Brandtekniskt yttrande

Stockholm: 2016-05-27
Projekt: Inventering av det byggnadstekniska brandskyddet på
Stocksundsskolan, Danderyds kommun
Status: Förstudie

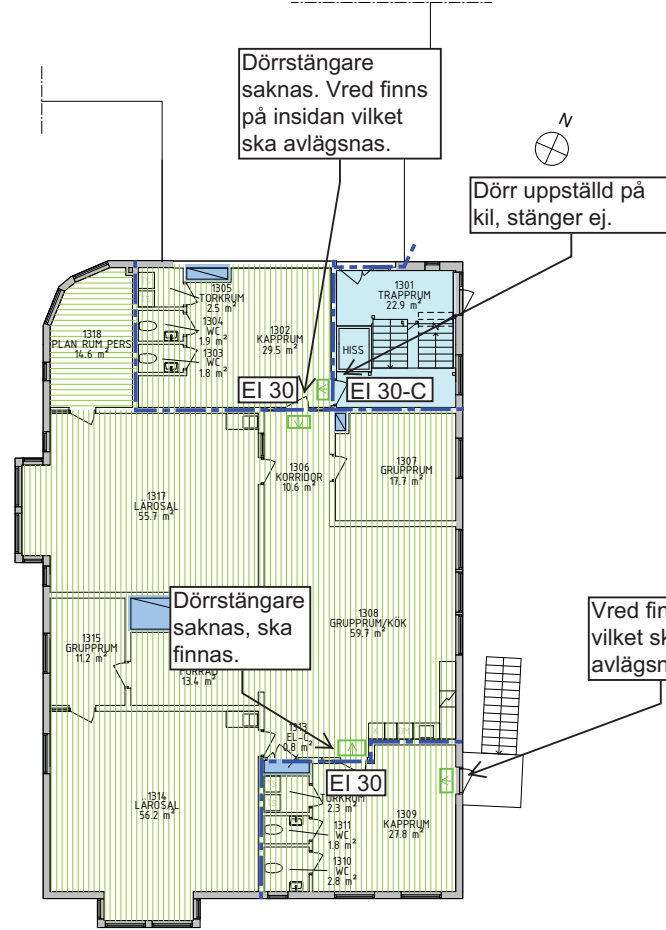
Utrymningslarm saknas generellt på detta plan. Täckningsyta för brandlarm ej 100 % på detta plan.

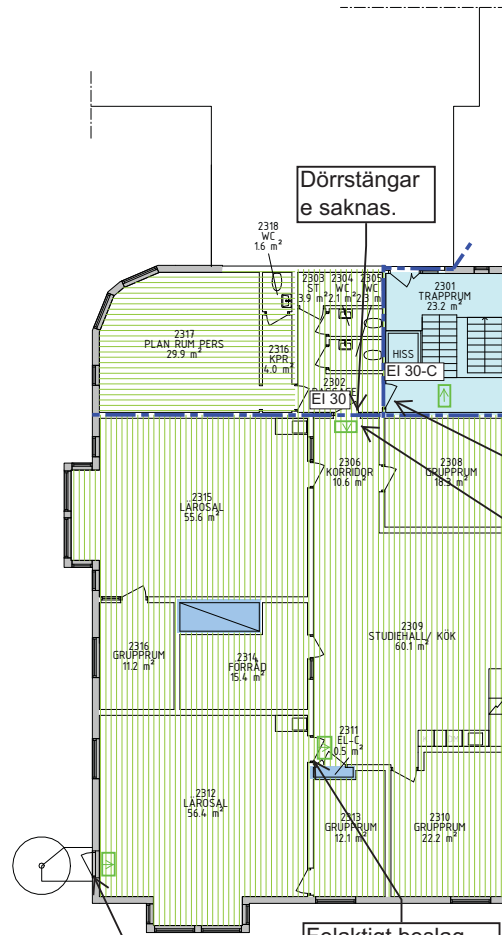
Utrymningslarm saknas generellt på detta plan.
Täckningsyta för brandlarm ej 100 % på detta plan.

Dörrstängare saknas.

Dörr uppställd på kil, glipa under dörr, täckbricka saknas.

Vred finns. Ska tas bort.

Vred kontrollerar även tryckesfall vilket ej är godkänt. Dörr ska förses med utrymningsbeslag enligt SS EN 179.

Felaktigt beslag, kan låsas från klassrum. Dörr ska alltid möjliggöra utrymning från Studiehallen.

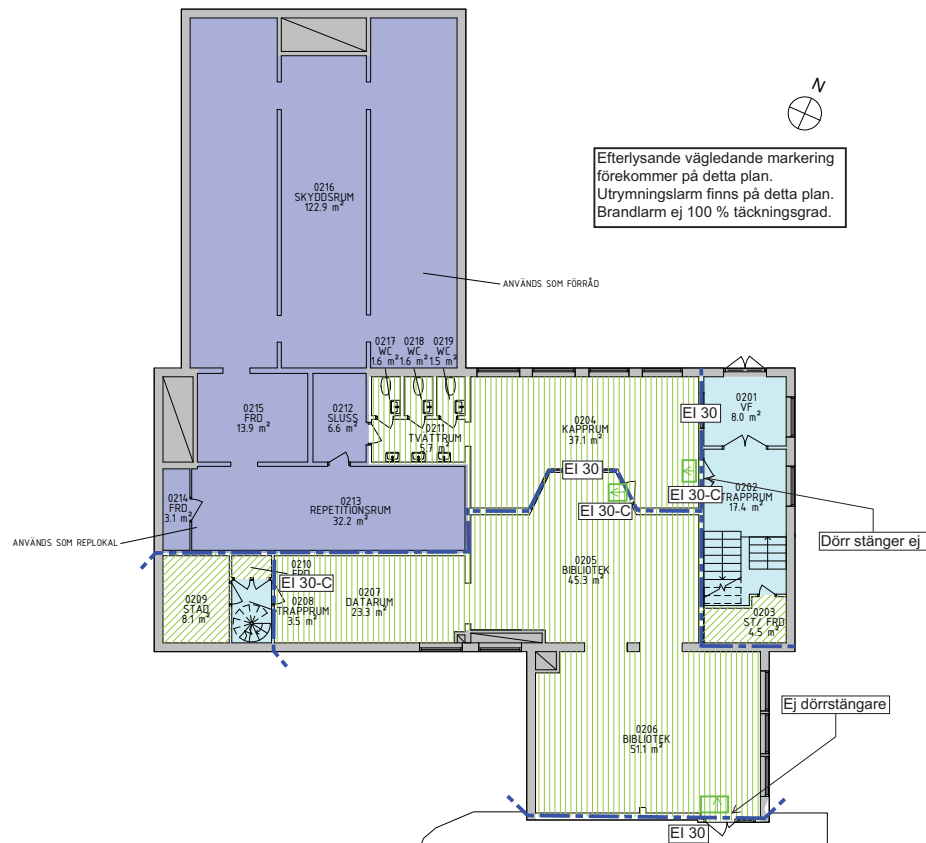
Efterlysande vägledande markering förekommer på detta plan.
Utrymningslarm finns på detta plan.
Brandlarm ej 100 % täckningsgrad.

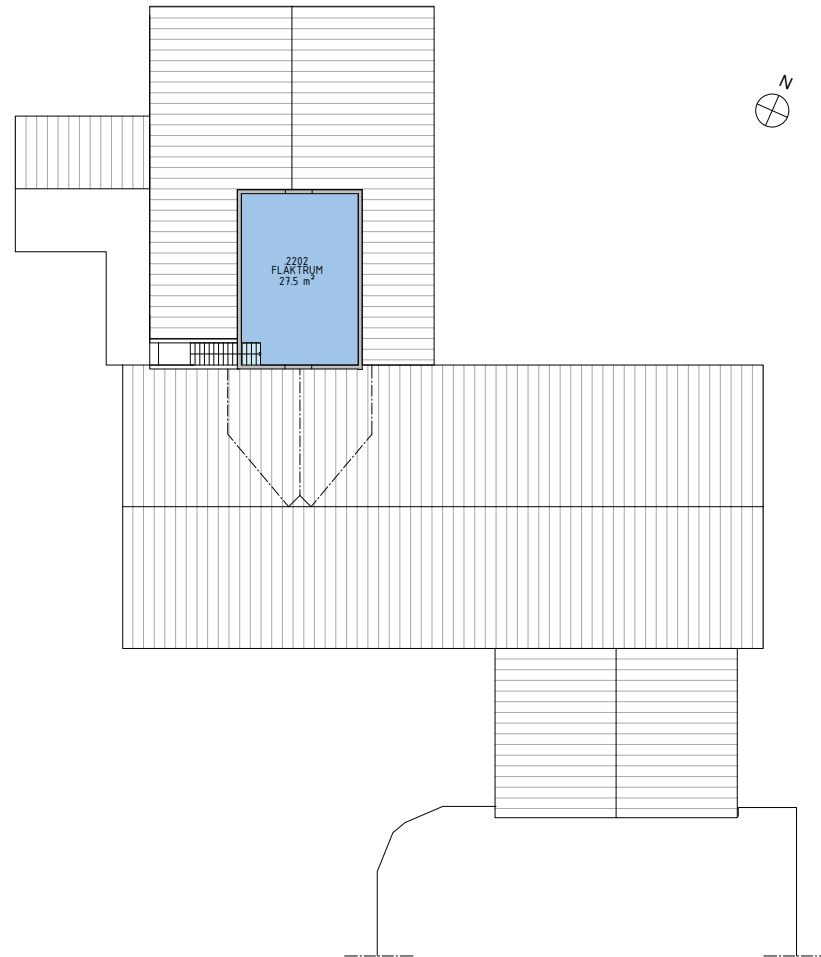
Flerfärdigt dörrar i anslutning till denna utrymningsväg är försedda med vred. Vred är inte tillämpligt i utrymningsväg för fler än 50 personer.

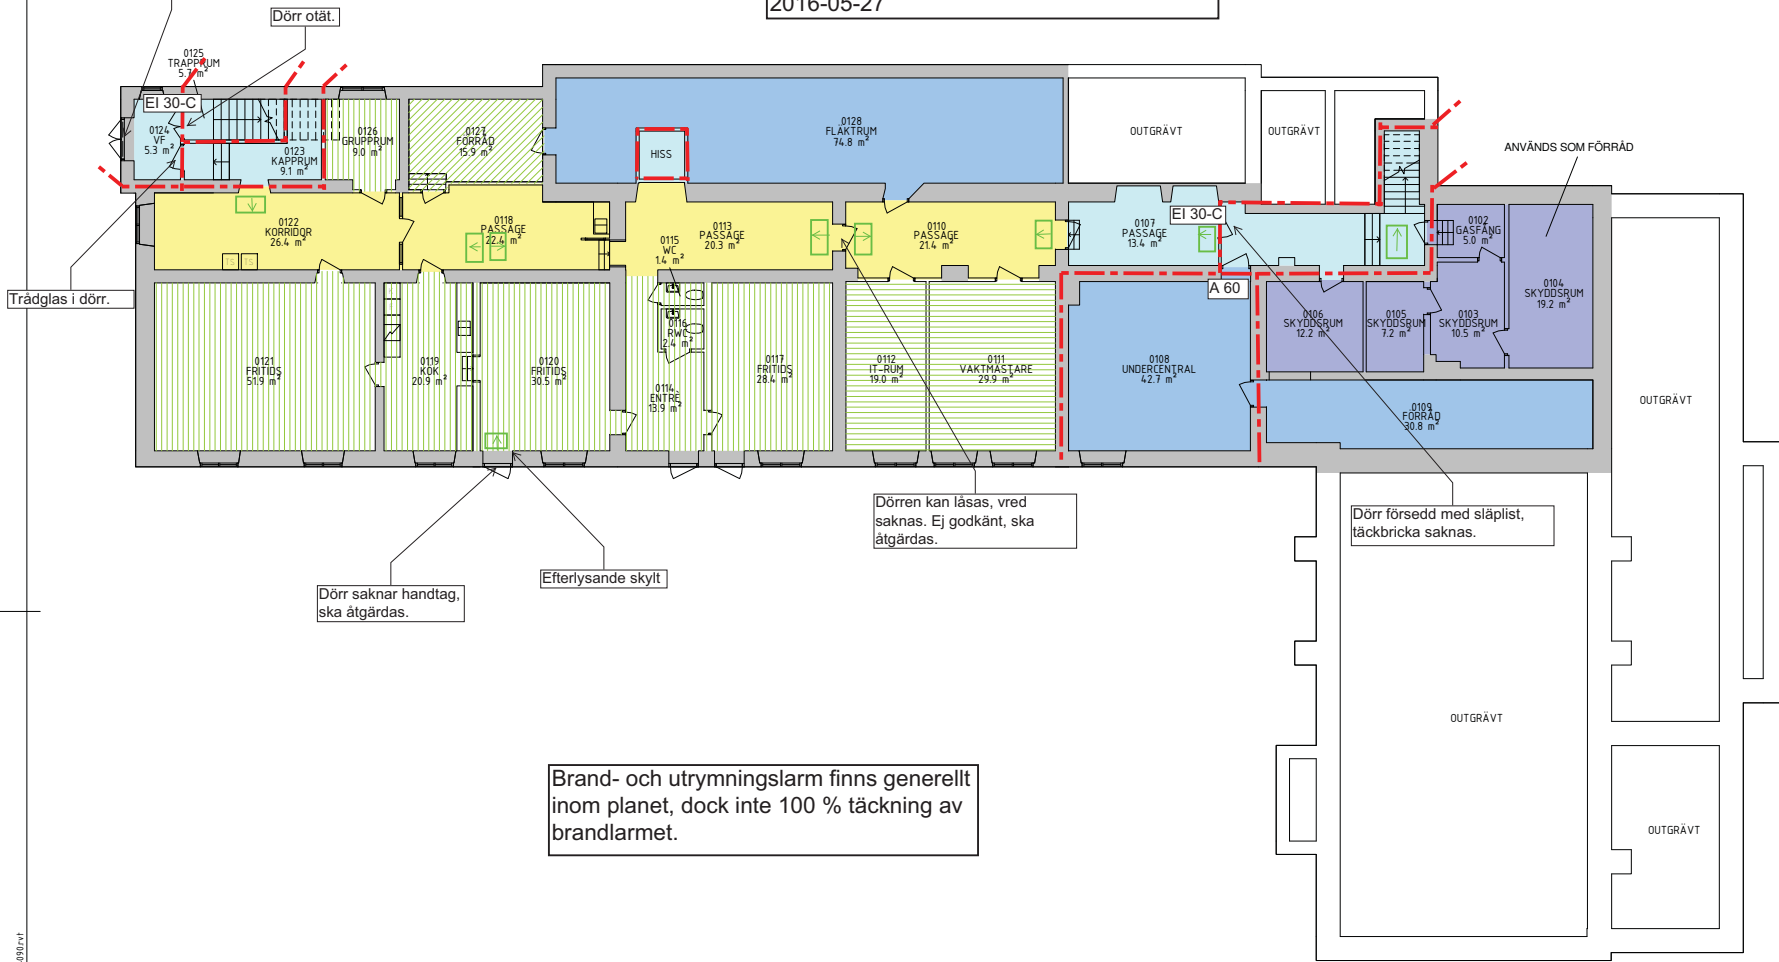
Dörr saknar handtag, ska åtgärdas.

Dörren kan låsas, vred saknas. Ej godkänt, ska åtgärdas.

Dörr försedd med släpläst, täckbricka saknas.

Brand- och utrymningslarm finns generellt inom planet, dock inte 100 % täckning av brandlarmet.

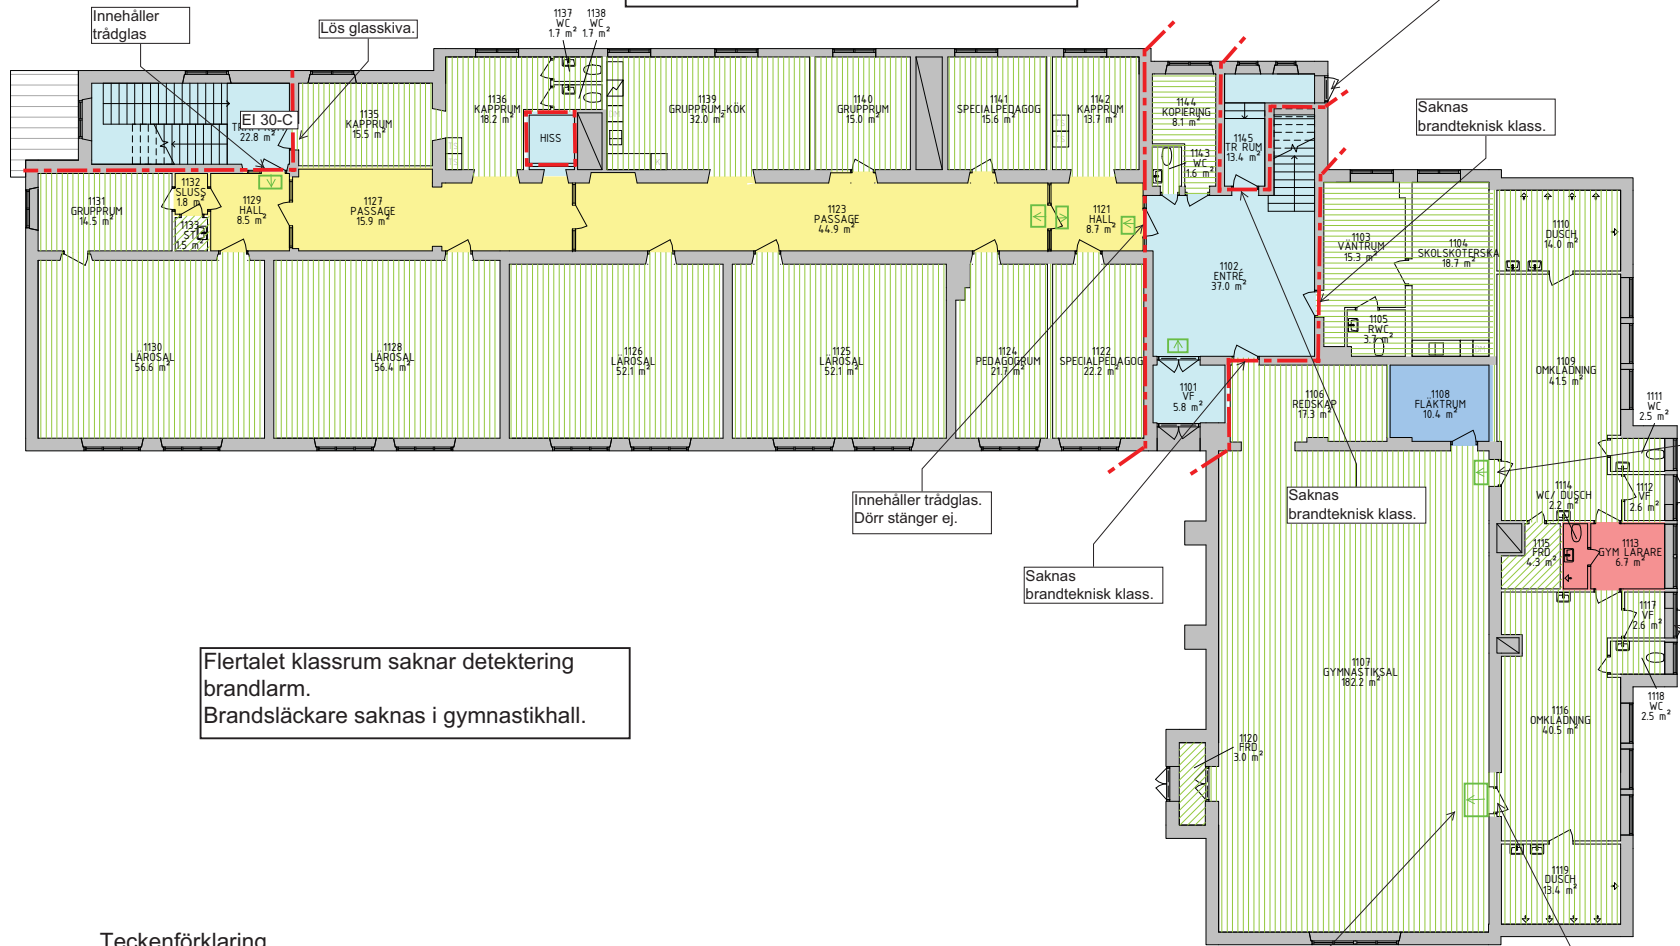
Flertalet klassrum saknar detektering brandlarm.
 Brandsläckare saknas i gymnastikhall.

REF	ART	ÄNDREDA AVSER	DATUM	ÖSK
INFORMATIONSHANDLING				
DANDERYDS KOMMUN Tekniska kontoret				
522	5019	PROJEKTOR	R DAVIDSSON	
		ARKITEKT		
2013-06-12		FL	FL	
STOCKSUNDSKOLAN. SKOLAN 20		ARKITEKT		
PLAN 3		AREASAMMANSTÄLLNING		
1:100/200 (A1/A3)	5019-A99.9-030

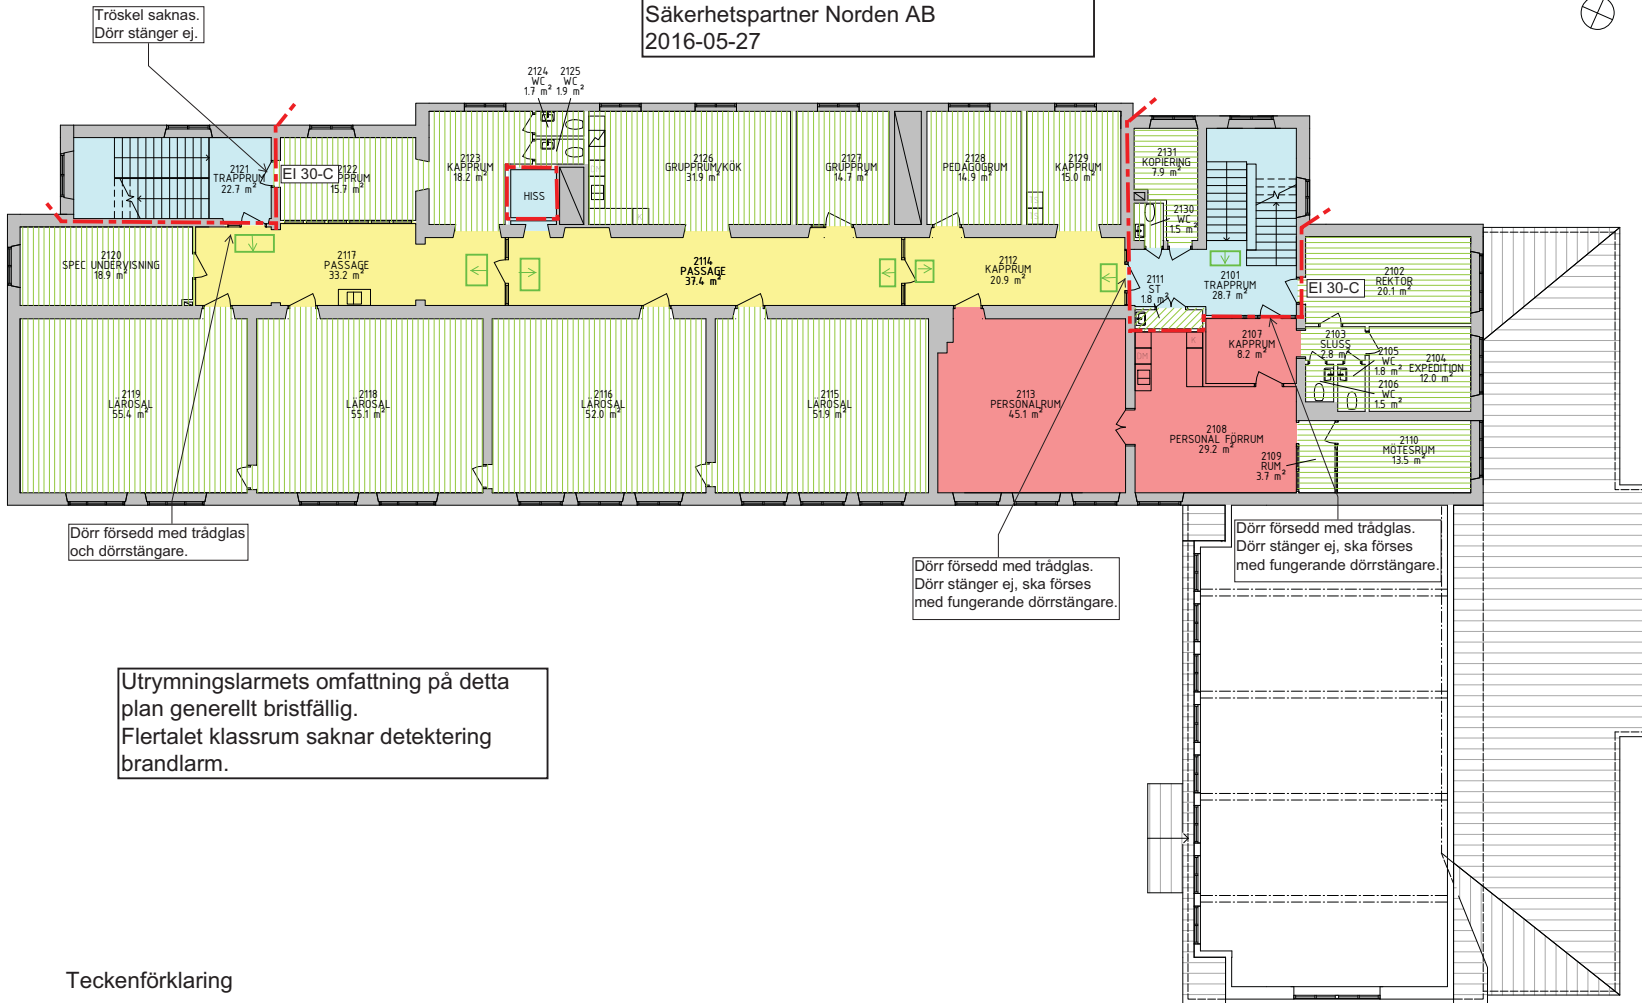
Tröskel saknas.
Dörr stänger ej.

Dörr försedd med trädglas
och dörrstängare.

Utrymningslarmets omfattning på detta
plan generellt bristfällig.
Flertalet klassrum saknar detektering
brandlarm.

Dörr försedd med trädglas.
Dörr stänger ej, ska förses
med fungerande dörrstängare.

Dörr försedd med trädglas.
Dörr stänger ej, ska förses
med fungerande dörrstängare.

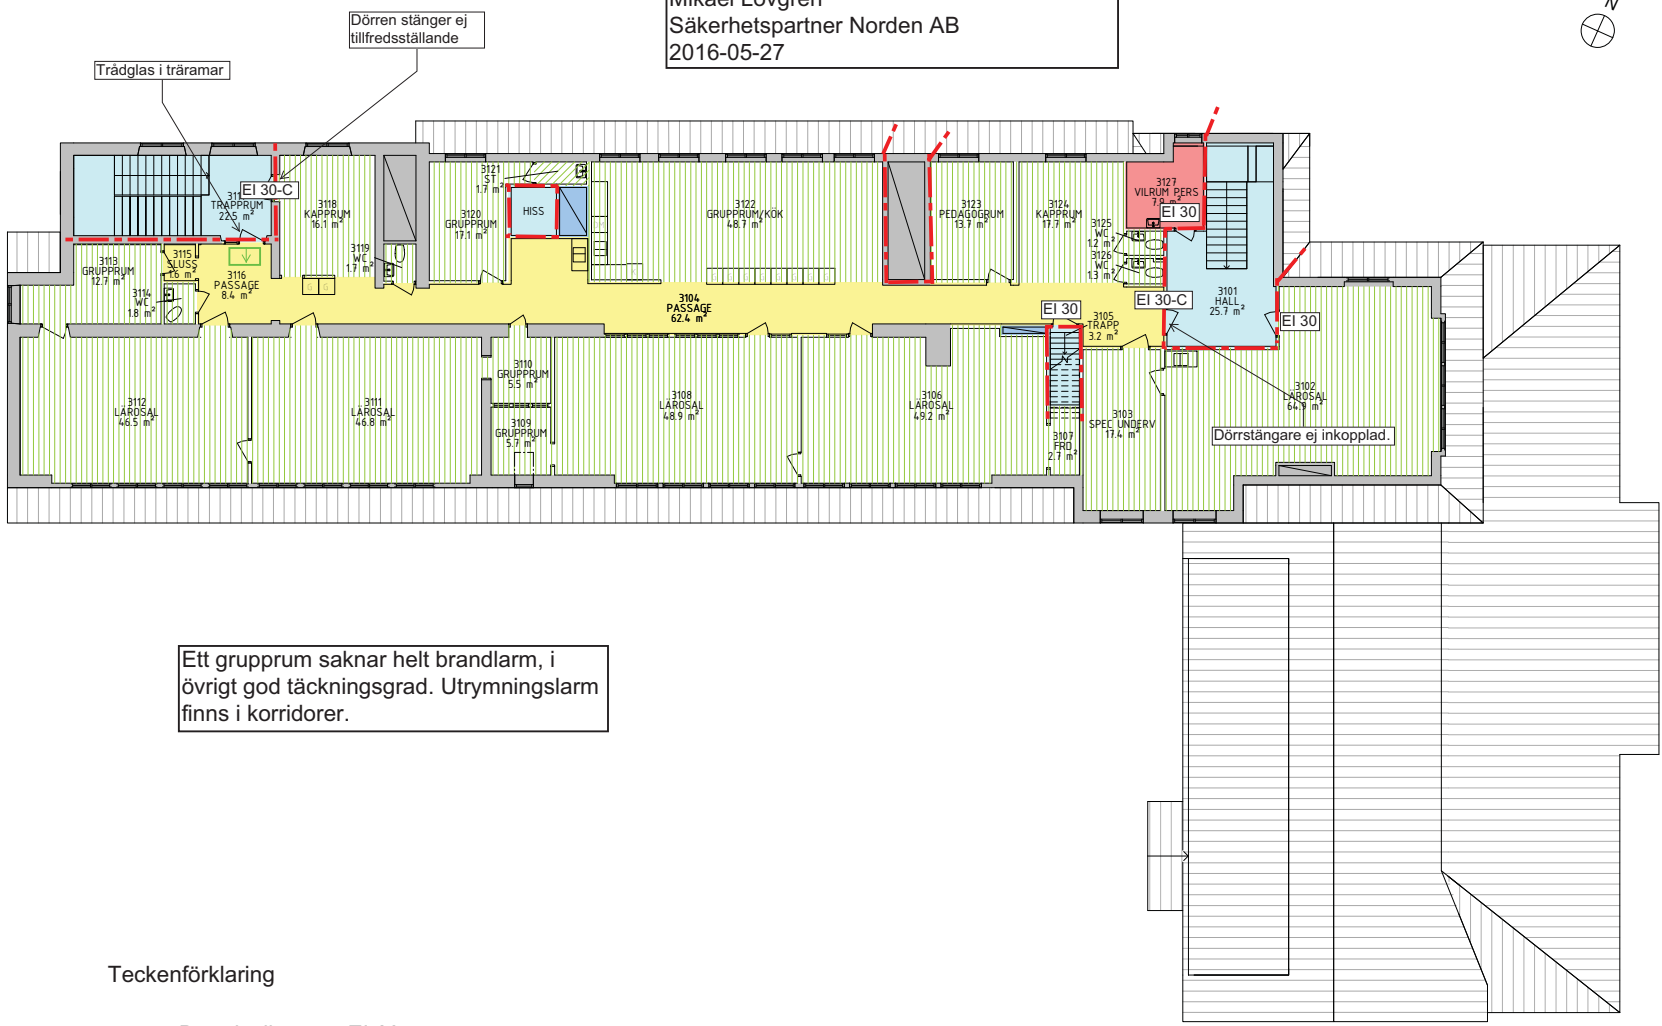
Ett grupprum saknar helt brandlarm, i övrigt god täckningsgrad. Utrymningslarm finns i korridorer.
